**DELIBERAZIONE N. 2 DEL 19/01/2026**

<b>OGGETTO:</b>	<b>ESAME DELLE OSSERVAZIONI, APPROVAZIONE DELLE CONTRODEDUZIONI CON ADESIONE DI MODIFICHE ED APPROVAZIONE DEFINITIVA, AI SENSI DELL'ARTICOLO 14 DELLA LEGGE REGIONALE 11/03/2005, N°12 S.M.I., DEL NUOVO PIANO ATTUATIVO DENOMINATO "CANOVA" PER IL COMPLETAMENTO DEL COMPARTO RESIDENZIALE RELATIVO ALL'ORIGINARIO PIANO DI LOTTIZZAZIONE IN LOCALITÀ LEVATA</b>
-----------------	---

GB022482Prj

CONVENZIONE URBANISTICA DEL NUOVO P.L.

#### PRIMA OSSERVAZIONE

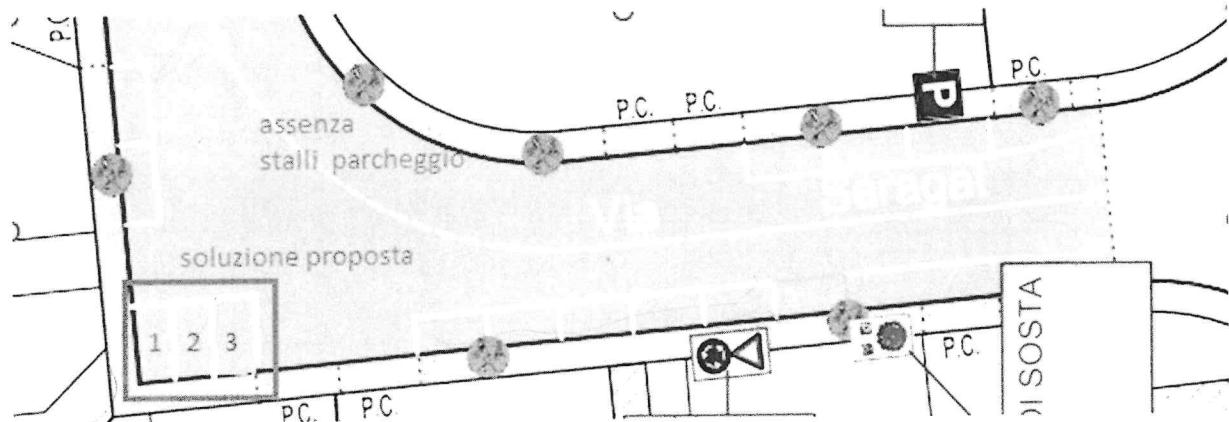
Dalla Tavola n. 7 del progetto, denominata "Planimetria segnaletica stradale", si evince che in prossimità del civico n. 25 di via Saragat sarà realizzato un unico parcheggio, identificato con il numero 1, con didascalia "parcheggio previsto dal Piano", come da allegata immagine:

Si chiede di valutare la realizzazione di un triplo parcheggio, come da immagine allegata, in cui gli stalli sono identificati con i numeri 1/2/3 e con didascalia “soluzione proposta”:

Qualora la presenza del passo carraio adiacente non consenta la collocazione dei 3 stalli, si richiede la riduzione almeno a 2.

## SECONDA OSSERVAZIONE

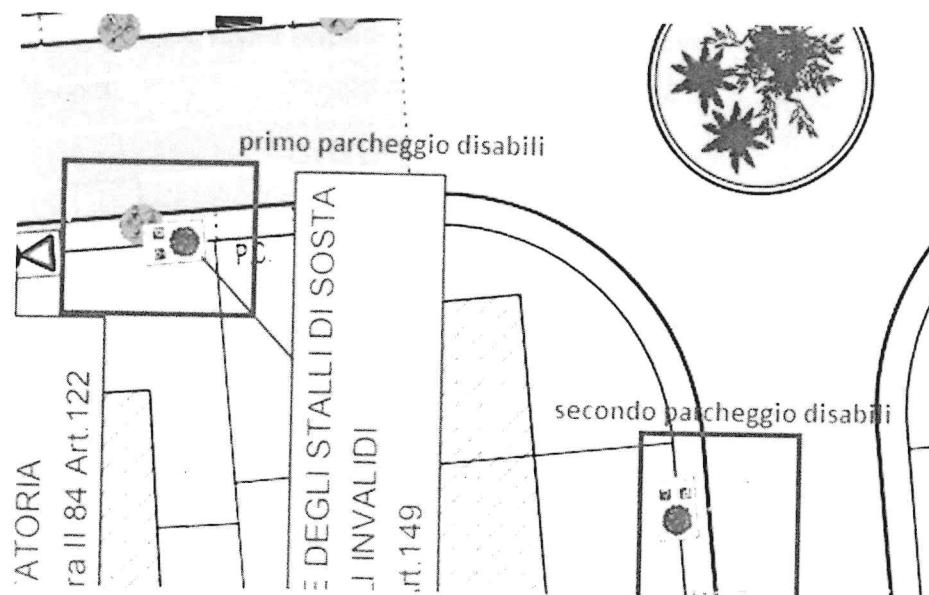
Nell'ottica di una ottimizzazione degli spazi destinati al parcheggio delle automobili, si chiede di verificare l'attualità del parcheggio riservato ai disabili, presente uno in Via Saragat ed un altro in via Einaudi, nei pressi della rotatoria, con didascalia "primo parcheggio disabili" e "secondo parcheggio disabili", come da allegata immagine:

Qualora l'autorizzazione sia scaduta e non più valida si richiede la commutazione a parcheggio generico.

Ciò in quanto nella citata Tavola n. 7 del progetto sono presenti i due parcheggi indicati, come indicato nell'immagine.
